**Avis de la mission régionale d'autorité environnementale
sur le projet d'extension des activités d'abattage de volailles et
de la station de traitement des effluents à Gramat (46)**

N°Saisine :2021-9996

N°MRAe : 2021APO38

Avis émis le 25 avril 2022

Figure 2 : Impacts sur les habitats naturels et semi-naturels (Source IGN)

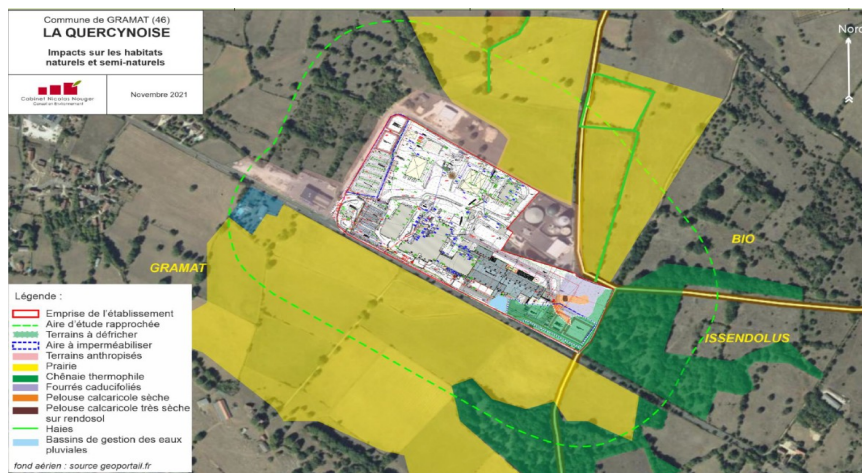
Aucune espèce végétale protégée n'a été mise en évidence au sein de la zone d'étude. Cependant, une espèce est jugée potentiellement présente, au niveau de la poche de pelouse très sèche. Il s'agit de la Sabline des chaumes (*Arenaria controversa*).

Le projet initial prévoyait la construction d'un bâtiment de 8 371 m² et de 12 m de hauteur, et la création de 10 160 m² de surface imperméabilisée pour l'aménagement des voiries interne. Suite à l'identification d'enjeux évalués comme « modérés » associés à l'habitat de la Sabline des Chaumes (présence potentielle), relevés par l'écologue lors de son passage de terrain sur la parcelle n°1057, le projet a été redéfini pour éviter ces enjeux.

Le projet ainsi optimisé propose une réduction de 1 178 m² de surface de bâtiment et 2 102 m² de surface imperméabilisée pour l'aménagement de voirie. La redéfinition du projet engendre également une diminution de la surface à défricher initialement prévue (0,19 ha contre 0,76 ha prévu initialement).

La MRAe note favorablement l'évolution du projet qui évite les principaux enjeux en lien avec la biodiversité et les mesures de suivi qui seront mises en œuvre.

Les mesures d'évitement vont être couplées avec des mesures de suivi en phase de travaux. Le chantier sera balisé afin d'éviter l'habitat de la Sabline des chaumes. Un entretien du patch de pelouse sèche afin d'assurer la pérennité de l'habitat de la Sabline des Chaumes sera réalisé une fois par an.

Par ailleurs, le passage d'un écologue sera réalisé avant le démarrage des travaux pour s'assurer de l'absence d'enjeux forts et la conservation des arbres les plus vieux et des haies.
